<p>БЪЛГАРСКИ ИНСТИТУТ ЗА СТАНДАРТИЗАЦИЯ</p>	БЪЛГАРСКИ СТАНДАРТ	БДС EN 1993-4-2:2007/AC
	ЕВРОКОД 3: ПРОЕКТИРАНЕ НА СТОМАНЕНИ КОНСТРУКЦИИ Част 4-2: Резервоари (Поправка)	
<p>ICS 65.040.20; 91.010.30; 91.080.10</p> <p>Eurocode 3 - Design of steel structures - Part 4-2: Tanks</p> <p>Eurocode 3: Bemessung und Konstruktion von Stahlbauten - Teil 4-2: Tankbauwerke</p> <p>Eurocode 3 - Calcul des structures en acier - Partie 4-2: Réservoirs</p> <p>Поправката на европейския стандарт EN 1993-4-2:2007/AC:2009 има статут на български документ от 2014-10-17.</p> <p>Този документ е официално издание на български език на поправката на европейския стандарт EN 1993-4-2:2007/AC:2009 и се прилага само заедно с БДС EN 1993-4-2:2007.</p> <p>Преводът е направен от Българския институт за стандартизация. Изданието има същия статут като изданията на официалните езици на CEN.</p> <p>Този български стандарт е одобрен от изпълнителния директор на Българския институт за стандартизация на 2014-09-30.</p> <p style="text-align: right;"><i>Национални стр. 2 и 4 стр. на EN</i></p>

ЕВРОКОД 3: ПРОЕКТИРАНЕ НА СТОМАНЕНИ КОНСТРУКЦИИ
Част 4-2: Резервоари

Тази поправка влиза в сила на 29 юли 2009 г. и се отнася за трите

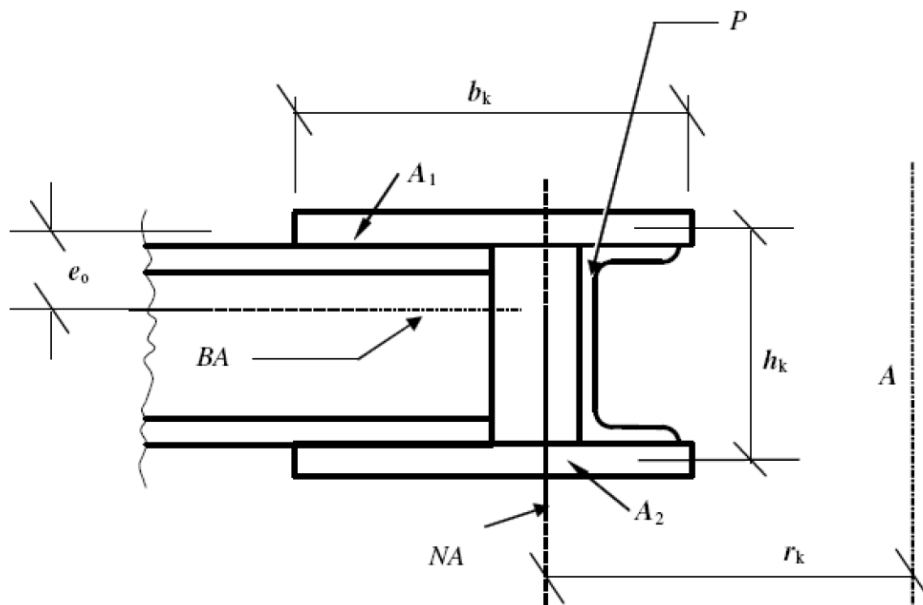
В алинея „(10)“ „фигура 11.3“ се заменя със следната:

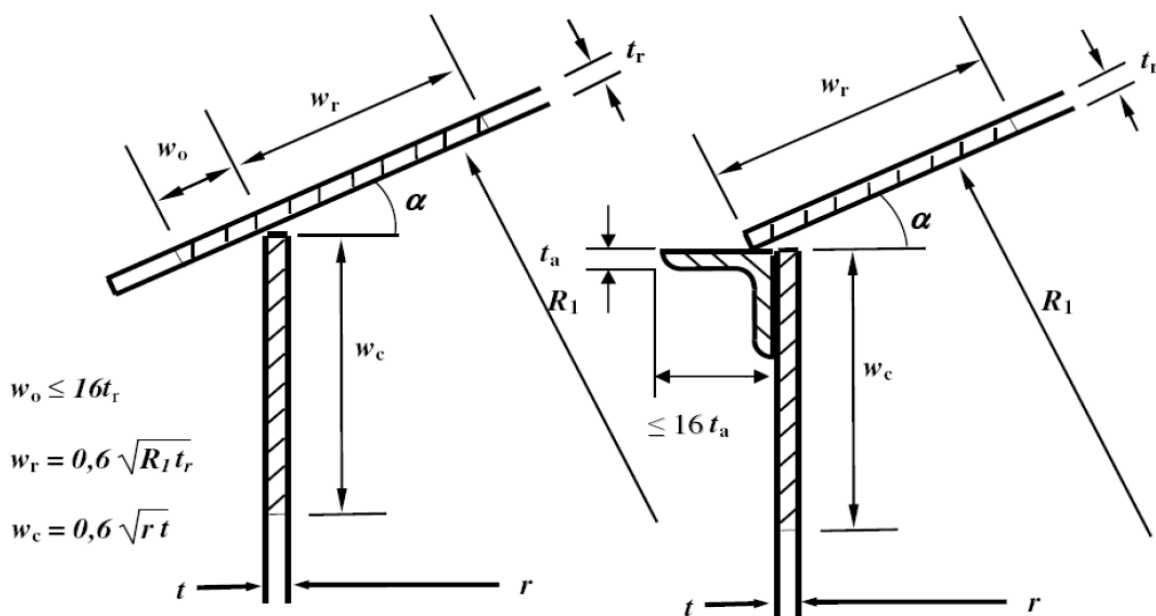
В алинея „(5) „Фигура 11.4“ се заменя със следната:
